VERSLAG BEVINDINGEN

Omschrijving OLO 5209207 het vergroten van het pand / 5.1, 2, e / 5.1, 2, e / 5209207

Omschrijving Het vergroten van het pand

Monsterboard kerarmisch (links) mineraal, Bijlage bij Mail 16-8-2023 - 16-08-2023 08:28

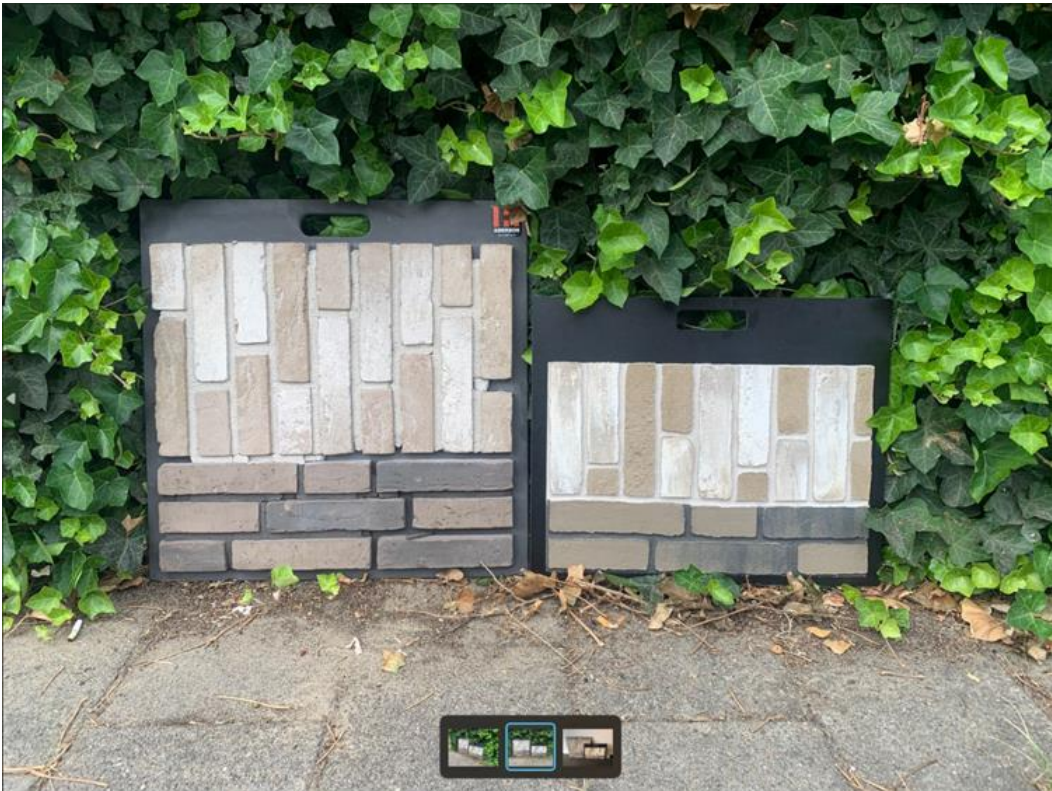
In de voorschriften van de vergunning is het volgende opgenomen:

Voor de welstandscommissie dient u minimaal 5 weken voor aanvang van de bouw een monsterbord van een gevelfragment (steenstips en voegen) aan te leveren.

Dit op de bouw besproken, men is zich ervan bewust dat dit er nog dient te komen (ondanks dat dit voor de start aangeleverd had moeten worden). Dit moet aangeleverd worden vanuit de architect volgens de bouwer. Dit zal waarschijnlijk in week 28 aangeleverd worden. Aangegeven dat dit ook langs de welstandscommissie moet.

Volgens de bouwer is er akkoord vanuit welstand. Zal dit navragen aan 5.1, 2, e 5.1, 2, e

Vanuit collega 5.1, 2, e antwoord ontvangen, steenstrips zijn niet akkoord. 5.1, 2, e 5.1, 2, e (5.1, 2, e en 5.1, 2, e) gevraagd welke variant steenstrips worden toegepast.

Tel. contact gehad met 5.1, 2, e, 5.1, 2, e men gaat toch voor de goedgekeurde keramische steenstrips. Collega 5.1, 2, e vragen haar goedkeuring door te zetten naar ons.

Op 18-9 mail ontvangen vanuit collega 5.1, 2, e met akkoord, enkel niet in de vorm van definitief advies in PB. Mail toegevoegd.

foto 1, Bijlage bij Mail 10-8-2023 - 16-08-2023 08:13

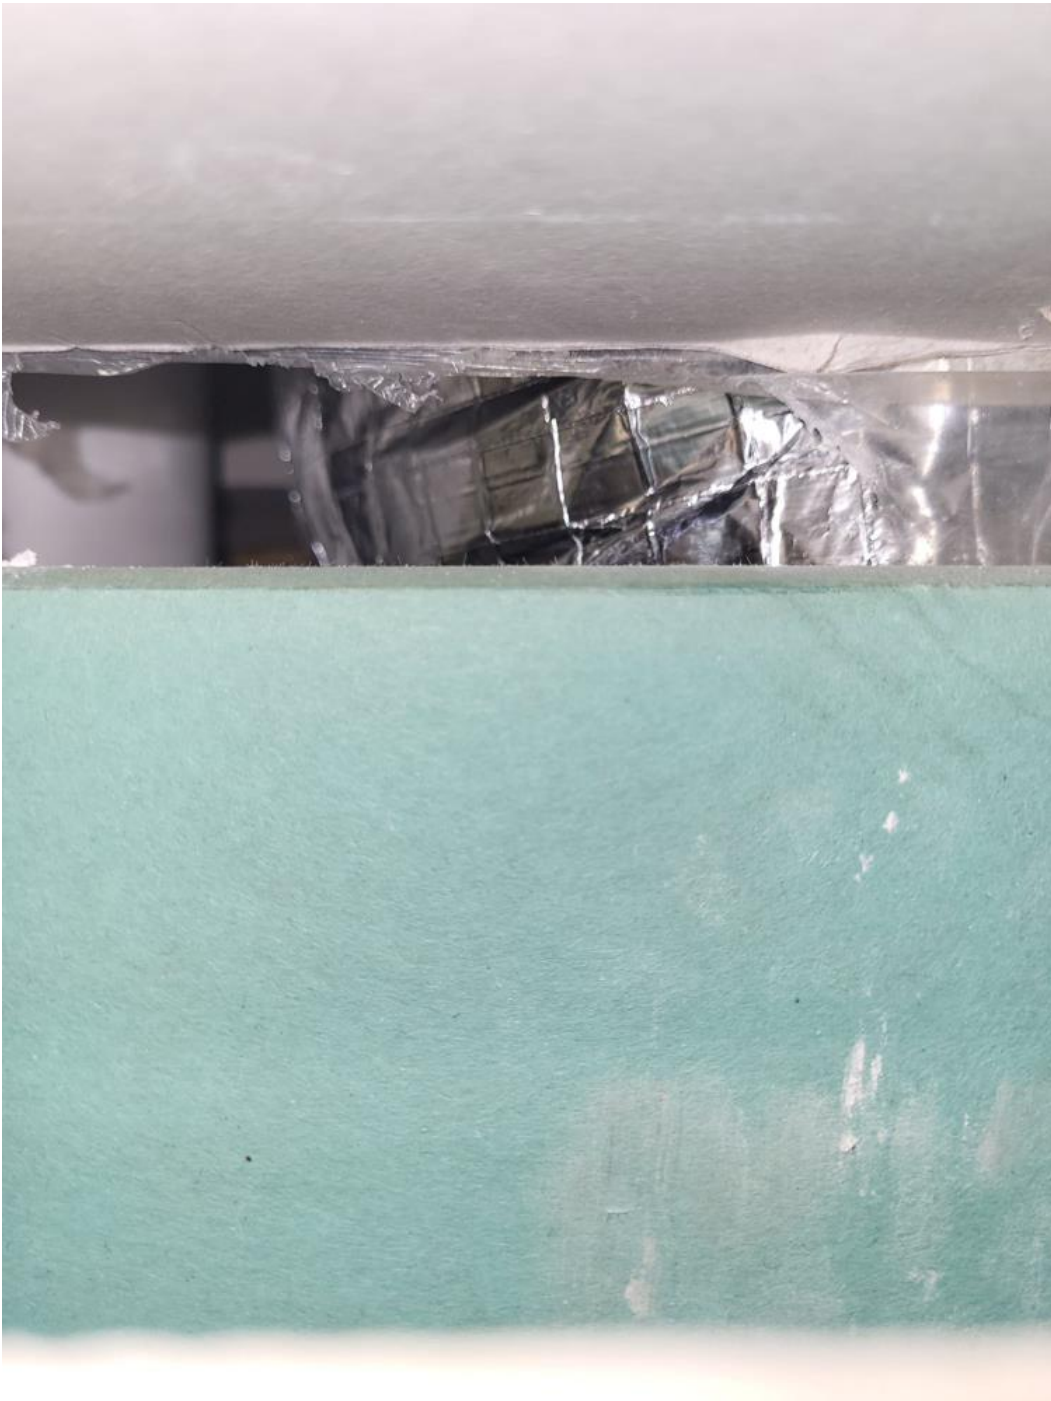
Brandoverslag voorgevel dient aangetoond te worden ter plaatse van de harmonica pui. Op dit moment geen brandwerend glas aanwezig. Ook ter plaatse

van de achter/zijgevel tussen oud en nieuwbouw zit op elke verdieping een kozijn die binnen 1 meter van de oudbouw aanwezig is. Hier dient brandwerend glas geplaatst te worden. Hier gaat de bouwer ook achteraan. Dit is repeterend op elke verdieping.

Notitie BM Het kozijn in de voorgevel heeft een houten aftimmering ter plaatse van de bovendorpel. Aangegeven dat ze een brandwerende plaat moeten toepassen. In het bovenste appartement zijn in de installatieruimte leidingen door het plafond gemaakt. Deze moeten nog brandwerend afgedicht worden.

Notitie BM. Er is een rapport opgemaakt door LBP. Volgens dit rapport voldoet het gebouw aan de WBO naar het naastgelegen pand in naar de bovengelegen verdiepingen.

Advies vanuit de brandweer retour gehad, akkoord. Het glas hoeft niet brandwerend uitgevoerd te worden. De bouwer wel meegegeven dat het wel verstandig is. De eigenaar geeft aan dit alsnog te willen, dus men gaat toch over tot vervanging van het glas naar een brandwerende variant.

De brandweer geeft in het advies aan dat er rekening gehouden moet worden met de nog te plaatsen lift, in een extra beschermde vluchtroute. Dit per mail ook aan de bouwer kenbaar gemaakt.

Op 10-8-2023 heeft collega 5.1, 2, e een mail ontvangen met aanvullende stukken. Hierin is aangegeven dat men de lift uit gaat voeren alsof dit en brandweerlift is (waardoor hogere eisen hieraan gesteld worden), zodat er voldaan kan worden aan de eis.

Tel. contact gehad met dhr. 5.1, 2, e de brandweerlift is in bestelling. Het glas blijft gewoon glas, de eigenaar wilt deze toch niet vervangen voor een brandwerende variant. Dit omdat het rapport dit ook niet vereist. Even afwachten tot er opnieuw contact wordt opgenomen voor controle lift. Dit wordt waarschijnlijk einde jaar.

IMG_0341 - 26-06-2023 09:04

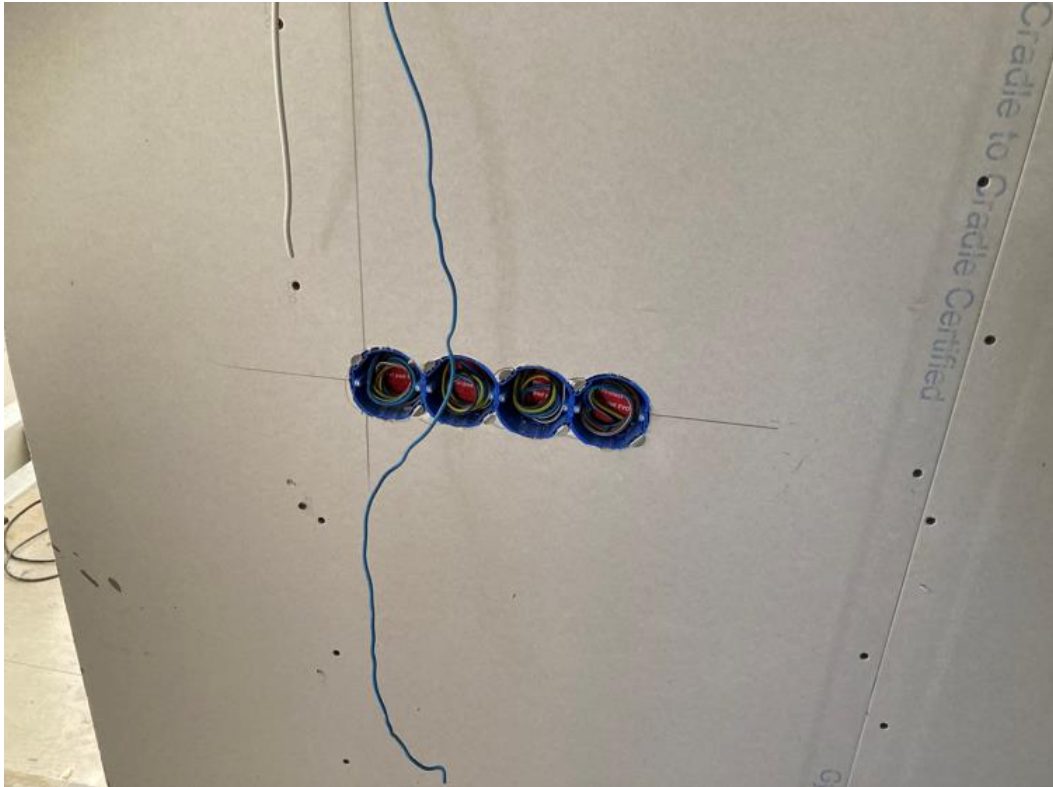
Brandscheidingen (sub)brandcompartimenten (incl. gevelopeningen)
